## Urząd Miasta Kołobrzeg

**Dotyczy:** Przetargu na „Przebudowę dojścia do istniejącego zejścia na plażę przy ul. Arciszewskiego w Kołobrzegu”

### Pytania i odpowiedzi II

Poniżej zamieszczono przykładowe wzory opraw.

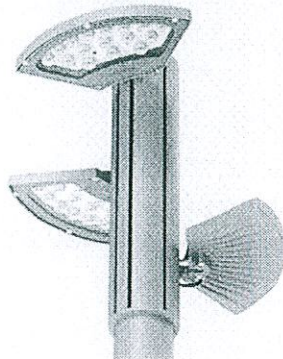
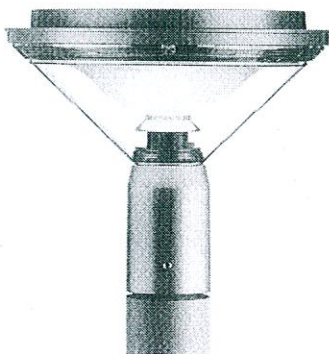
W związku z przygotowaniem oferty przetargowej do w/w postępowania prosimy o zamieszczenie schematów słupów oświetleniowych oraz opraw oświetleniowych, ponieważ rozpiętość cenowa jest duża a w dokumentacji dołączonej do przetargu nie ma jasno określonego jakiego kształtu mają być np. słupy.

Oprawy oświetleniowe powinny spełniać parametry: oprawy LED o konstrukcji zamkniętej, temperatura otoczenia -40° do +50°, stopień ochrony P65, klasa energetyczna A, temp. barwowa 4000-4500K, strumień świetlny: 2500lm; skuteczność świetlna 89lm/W, wskaźnik oddawania barwy 70, korpus aluminiowy – IK10, klosz – IK 08.

Należy przewidzieć 5m słupy aluminiowe anodowane, szczotkowane o przekroju okrągłym. Słupy powinny przenosić obciążenia wynikające z zawieszenia opraw oświetleniowych oraz parcia wiatru dla II strefy wiatrowej.
